マイクロソルダリングの作業性を改善

新形状 (RX-80HRT-2.4SMD)

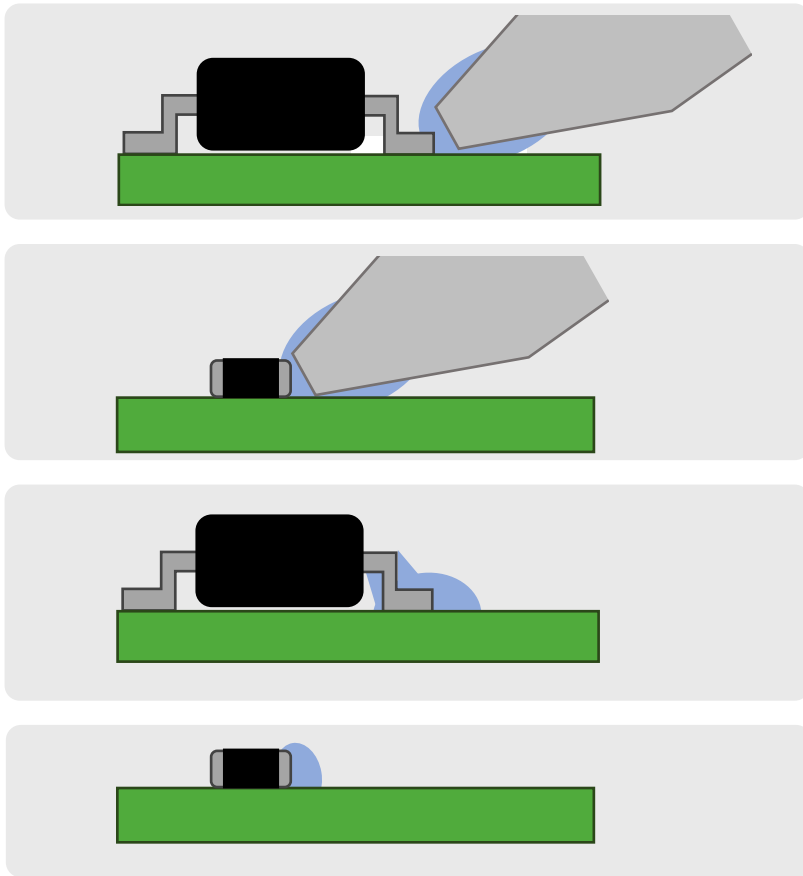
従来形状 (RX-80HRT-2.4D)

- 先端幅0.5mm、はんだ保持量が多い
- チップ部品へ接触するのに隙間ができる
- はんだ量も多くなりやすい

- 先端幅を細く マイクロソルダリングに適応
- チップ部品やリードへ接触させやすい
- はんだ量もコントロールしやすい
